## SERVICE INFO – INA 0012

# Οπτικές διαφορές της τροχαλίας τάσης 531 0628 30

Κωδ. LuK-AS: 531 0628 30

Εικόνα 1: 531 0628 30 (παλαιά παραλλαγή)

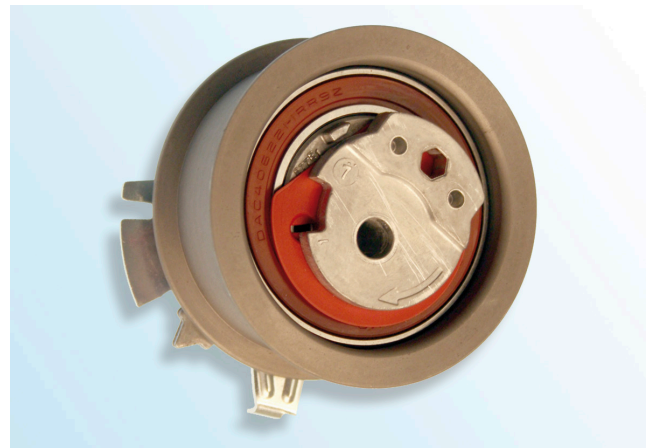
Λόγω της συνεχόμενης εξέλιξης των προϊόντων μας τροποποιήθηκε η τροχαλία τάσης 531 0628 30.

- έκκεντρο από πυρωσυσσωματωμένο μέταλλο
- Επίστρωση επιφάνειας E-Coat (μαύρο)
- μαύρη τσιμούχα

- έκκεντρο από χυτό αλουμίνιο
- επίστρωση επιφάνειας ψευδαργύρου -φωσφόρου (ανοικτό καφέ)
- καφέ ή μαύρη τσιμούχα

Η „παλαιά παραλλαγή“ της τροχαλίας τάσης υπάρχει ακόμα και μπορεί να χρησιμοποιηθεί και να τοποθετηθεί σύμφωνα με τα στοιχεία του κατασκευαστή του οχήματος!

Κατά την τοποθέτηση της „νέας παραλλαγής“ προσέξτε να μην υποστεί ζημιά η επίστρωση επιφάνειας της τροχαλίας τάσης!
